NOTA DE REVISÃO

TIPO DE OBRA:	COMERCIAL
CLIENTE:	SERVIÇO SOCIAL DO COMÉRCIO - SESC
CNPJ:	33.469.164/0330-44
ENDEREÇO:	MUNICÍPIO DE NOBRES - MT
OBRA:	ÁREA DO RESTAURANTE - SESC SERRA AZUL
ASSUNTO:	DETALHE: ESGOTO - PASSAGEM DO CANAL
DATA:	31/07/2015
AUTORES:	
EDUARDO TAKADA CAU/BR A45973-9	MARCELLA BOURET CAU/BR A78950-0
RESP. EXECUÇÃO:	DESENHOS:
ESCALA:	INDICADA
ÁREA:	----
PROJETO:	PE001 RESSA
ARQUIVO:	C:\PROJETOS\BIOARQUITETURA\RESSA
FORMATO:	FORMATO A1 (840x594mm)
FOLHA:	13/17

SANEAMENTO BIOLÓGICO
PLANTA BAIXA
esc.:1:75

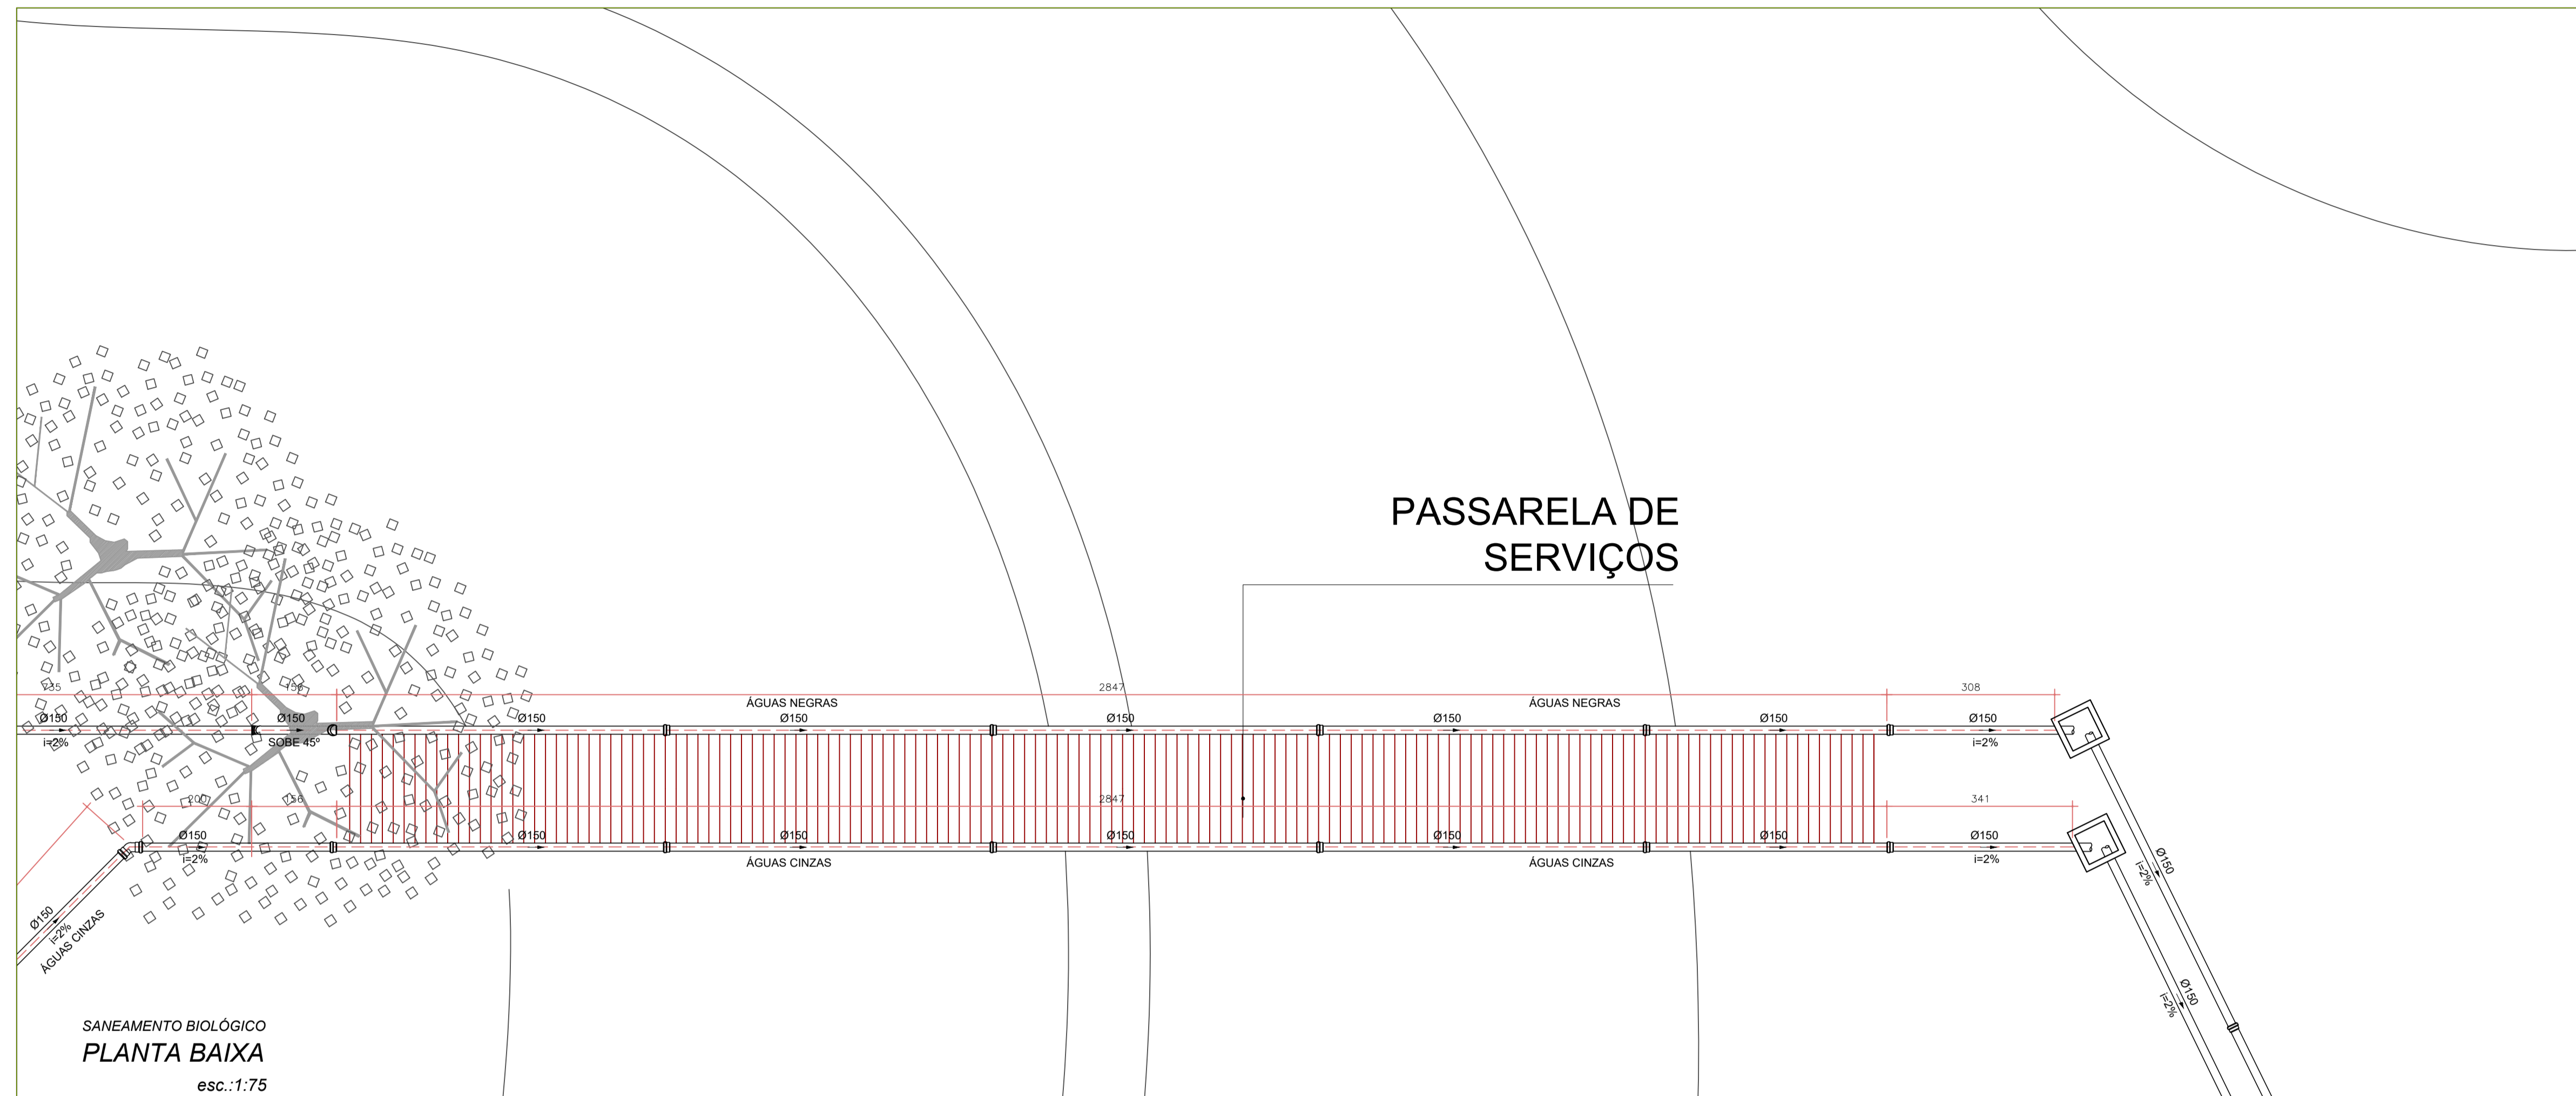
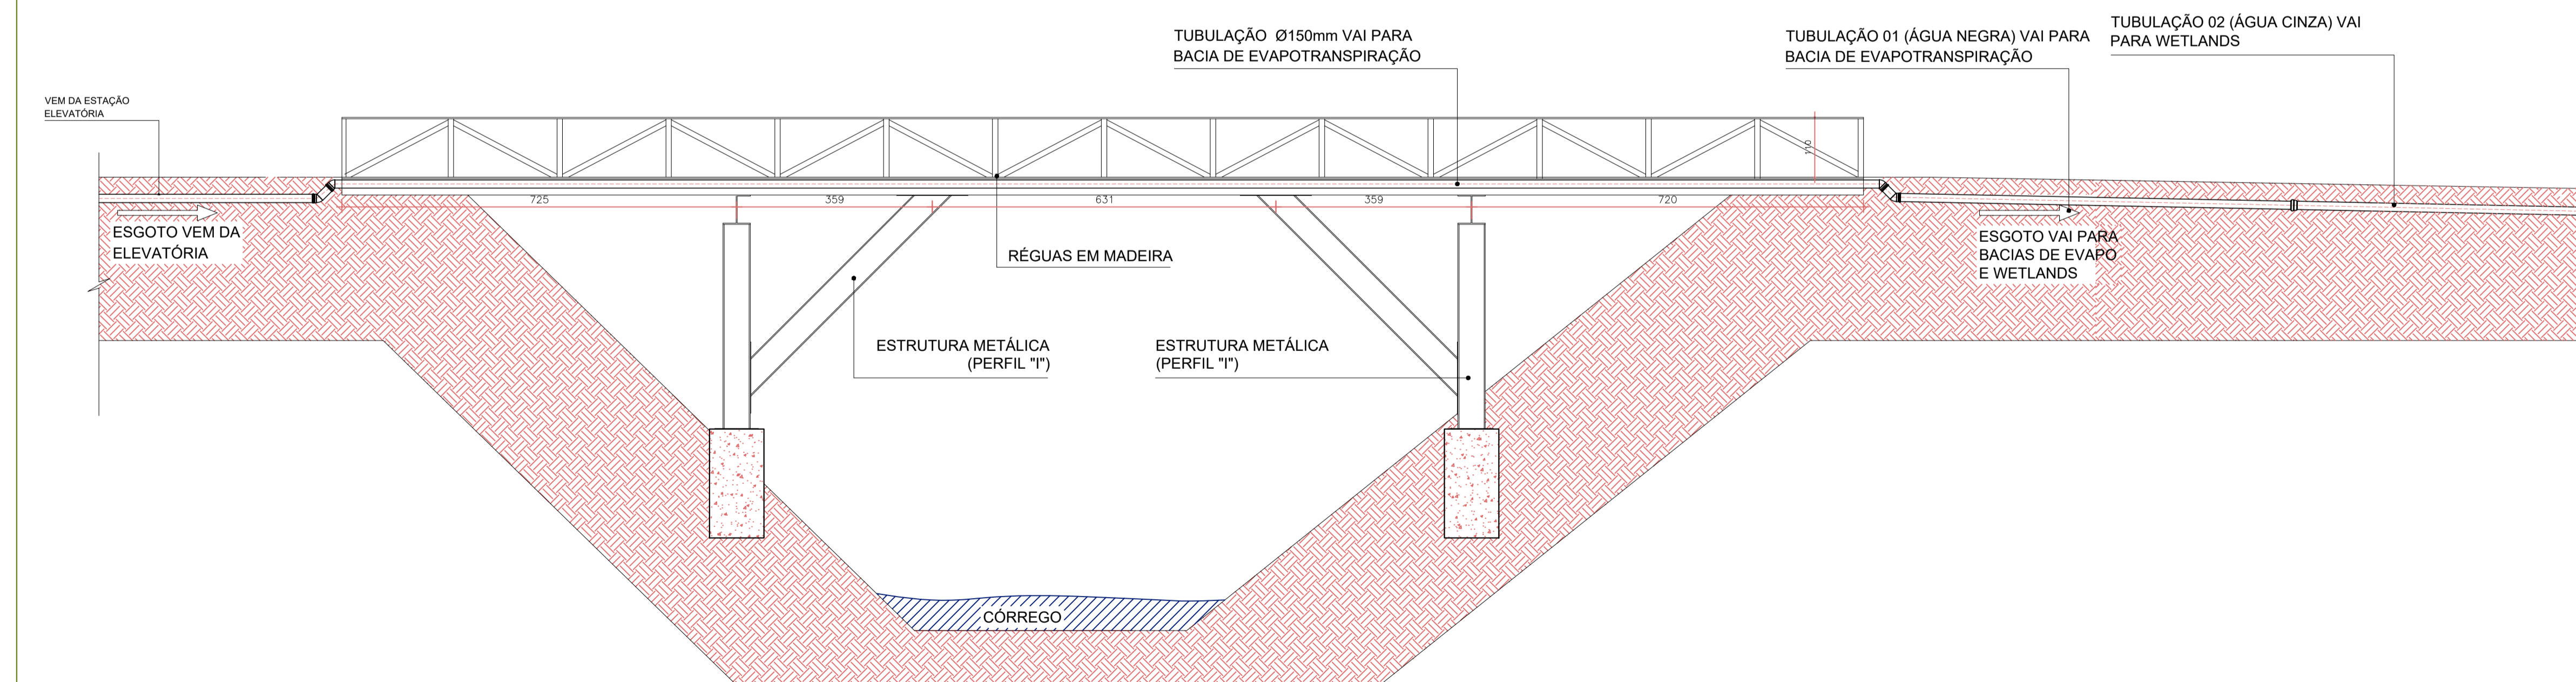
- DIMINUIÇÃO DA LARGURA DA PASSARELA DE 3,00 METROS PARA 2,00 METROS.
- ALTERAÇÃO DO CAMINHO REALIZADO PELO SISTEMA DE TRATAMENTO PARA PARTE LATERAL INFERIOR DA PASSARELA, QUE PASSA A SER SUSTENTADA POR UMA CHAPA PARA SUPORTE METÁLICO FIXADO COM GRAMPO TIPO U DE 150 mm PARA FIXAÇÃO DA TUBULAÇÃO A CADA 2 METROS.
- ANTERIORMENTE O SISTEMA TINHA SEU PERCUSO SOBRE O GUARDA-CORPO DA PASSARELA DE SERVIÇO.
